ST. HEDWIG BERLIN

Entwurfsplanung **Stand 08-2015**

ARGUMENTE GEGEN PLANUNG UND UMBAU FÜR ERHALT UND SANIERUNG DES ORIGINALS

Abbildung: **Schnitt** lt. Siegerentwurf mit Eintragung der vorh. Klais-Orgel, Sänger und Gläubigen

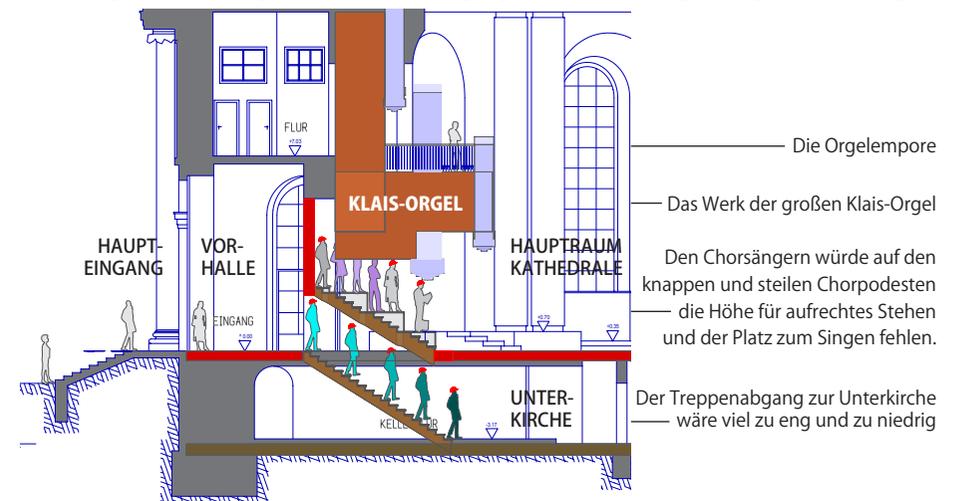
Ohne Entfernung der Orgel bleibt der Mangel des Siegerentwurfs: Die fehlerhafte Treppe zur Unterkirche. Die Kopfhöhe für Sänger und Gläubige ist unzureichend.

Die Entwurfsplanung hätte diesen entscheidenden Fehler beseitigen müssen.

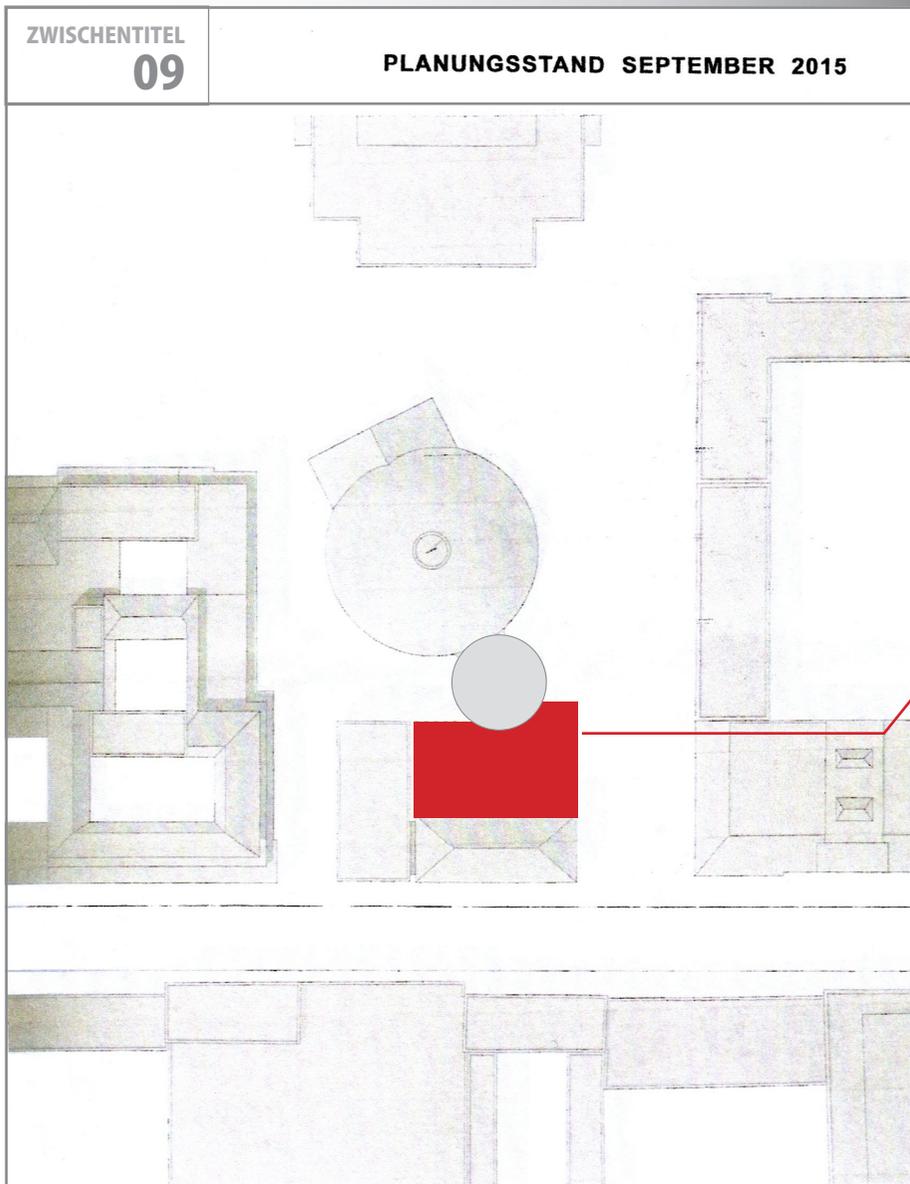
Risikant zu bauende und enorm teure Nebenflächen im tiefen Keller!

Von der unter die Hoffläche in das Grundwasser gebauten Tiefsakristei müssten Geistliche und Ministranten über unbequem steile Treppen ohne Zwischenpodeste **37 Stufen hoch** zum Altarraum hinaufsteigen, um **6,52 m Höhe** zu überwinden.

Schnitt

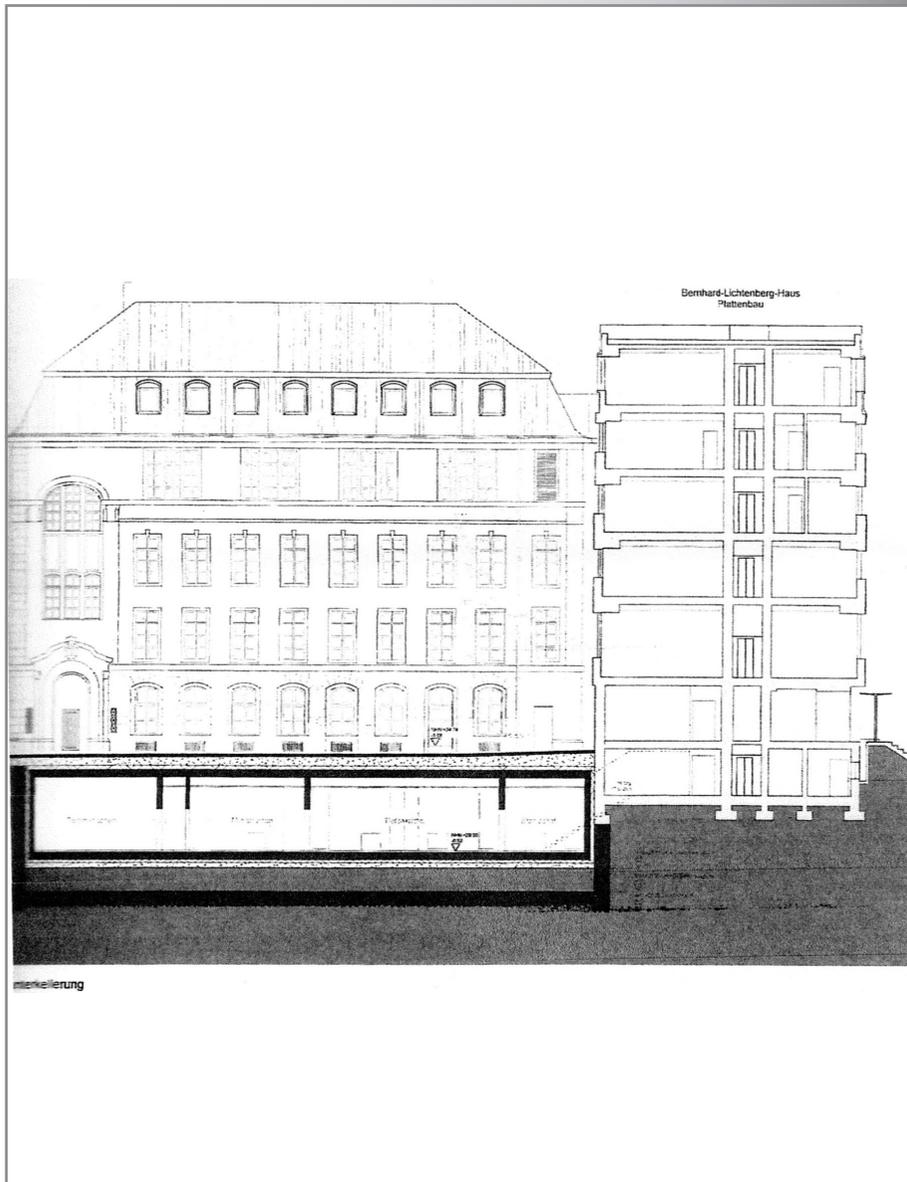
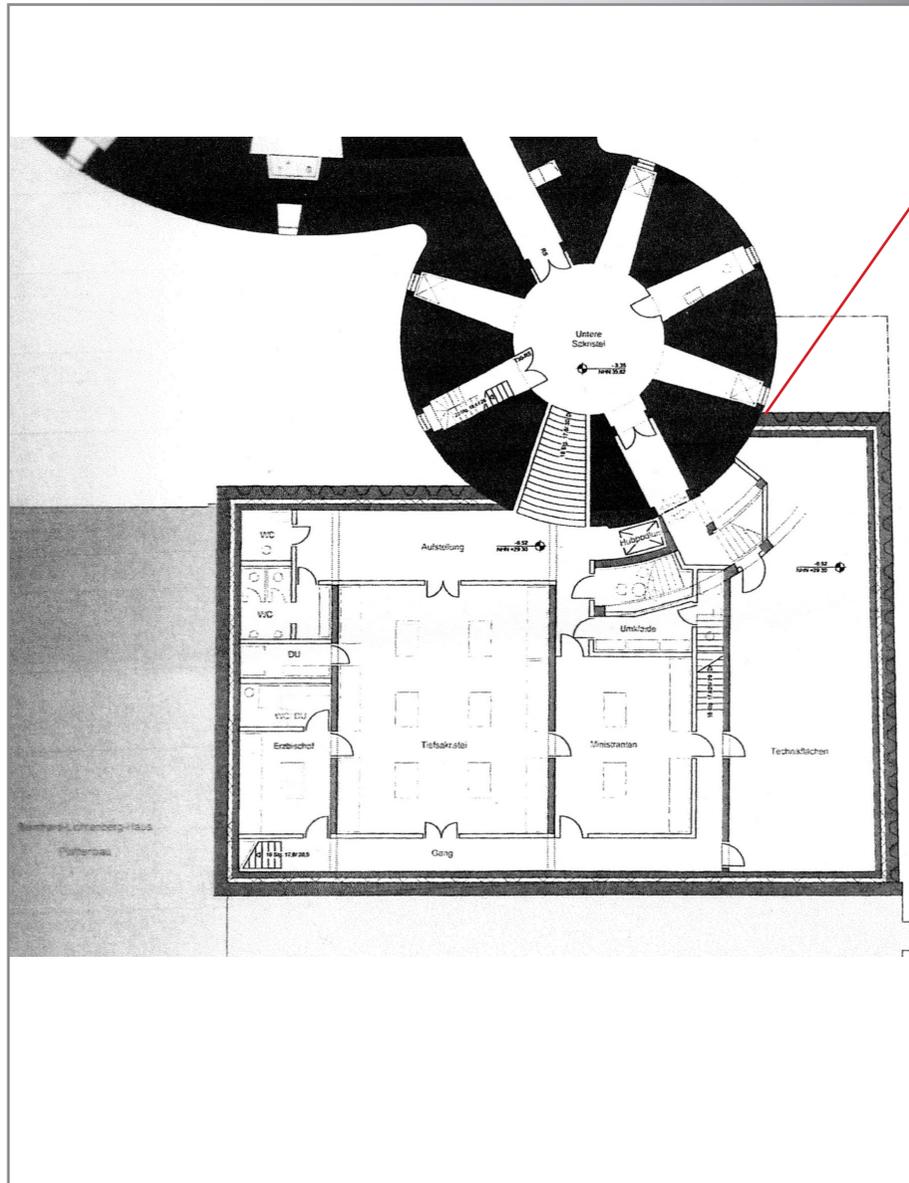
Schnitt durch die Unter-
 kellerung der Hoffläche
 mit 8 Meter tiefer Gruben-
 sohle unter der Gelände-
 oberfläche

Neubau 4 Meter tiefer als die Kathedrale !

Bei der Gegenüberstellung ist leicht erkennbar, dass die Fundamentsohle der Hofunterkellerung in der Umbauvorbereitung von 2015 (s. rechter Schnitt) **um mehr als 4 Meter tiefer in den sensiblen Baugrund** eindringen soll **als die historischen Fundamente** der Kathedrale.

Bei **dieser riskanten Bauweise** lassen sich nur mit hohem ingenieurtechnischen Aufwand und **immensen Sicherungskosten** Schäden verhindern, wie sie an der **Friedrichswerderschen Kirche** eingetreten sind.

Grundriss UG lt. Siegerentwurf Juli 2014

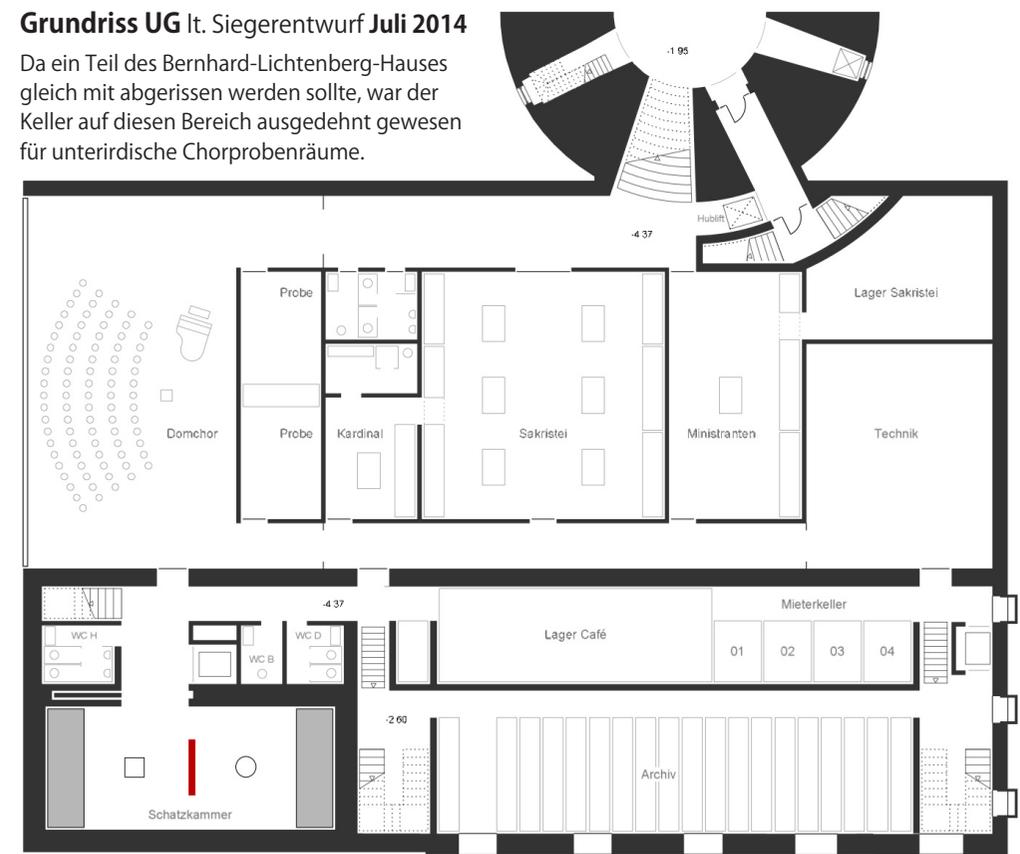
Die tiefe Neubaugrube unterfängt historischen Fundamente

Keine Sicherheitsabstände für die um 4 m gegenüber historischen Fundamenten vertiefte Grube direkt neben der Kathedrale (Friedrichswerdersche Kirche hatte Abstand!).

Die gesamte Hoffläche zwischen den bestehenden Gebäuden soll **tief unterkellert** werden. Wegen **drückenden Grundwassers und Aufschwimmgefahr** sind dicke wasserdichte Baugrubensohlen, „weiße Wannen“ und starke Lastschichten herzustellen, die eine **Mächtigkeit von ca. 2,80 m** erreichen. Erst darüber kann nutzbarer Raum entstehen. Diese Toiletten und Umkleieräume in großer Tiefe würden **enorm teuer**.

Da ein Teil des Bernhard-Lichtenberg-Hauses gleich mit abgerissen werden sollte, war der Keller auf diesen Bereich ausgedehnt gewesen für unterirdische Chorprobenräume.

DIE BROSCHÜRE DER UMBAUPLANER BLATT 14 VERSUCH, EINEN UMBAU ZU RECHTFERTIGEN :

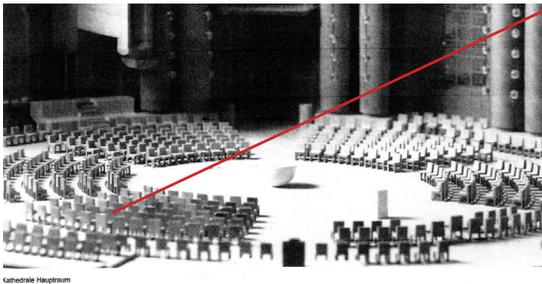
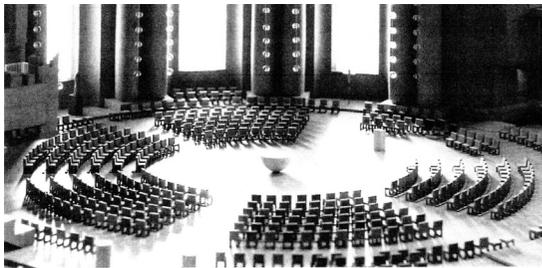
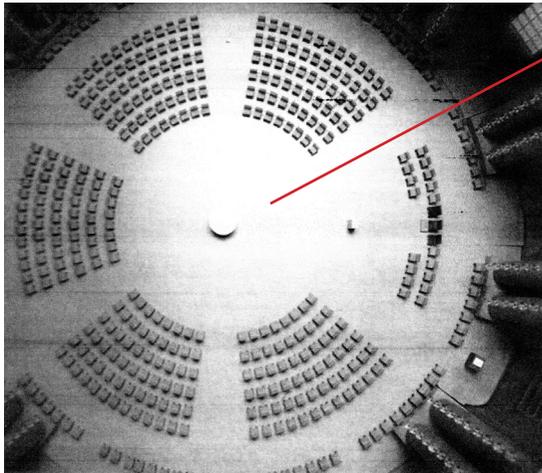
Schließung der Bodenöffnung erhöht die Platzkapazität nicht (s. Tabellen)

Die Rechtfertigungsversuche gegen den Erhalt der originalen Kathedrale versagen.

Es entspricht der Logik, dass einzeln im Kreis stehende Stühle die Sitzkapazität verringern und dass in nivelliertem Kirchenraum nicht alle Gläubigen mit guter Sicht Anteil am Messopfer nehmen können, wenn der Altar keine herausgehobene Position hat.

Die geplante Bestuhlung ermöglicht nicht die Reduzierung der Reihenabstände zur Ergänzung mehrerer Stuhlreihen, die für 550 Sitzplätze nötig wären.

Dichter am Altar wären max. 35 und noch dichter nur 30 Plätze denkbar. Es würde dann aber Platz am Altar zur Liturgie fehlen.

Enger stehende Stuhlreihen (**nur ohne Kniebänke**) würden Gläubige beim Durchgang behindern.
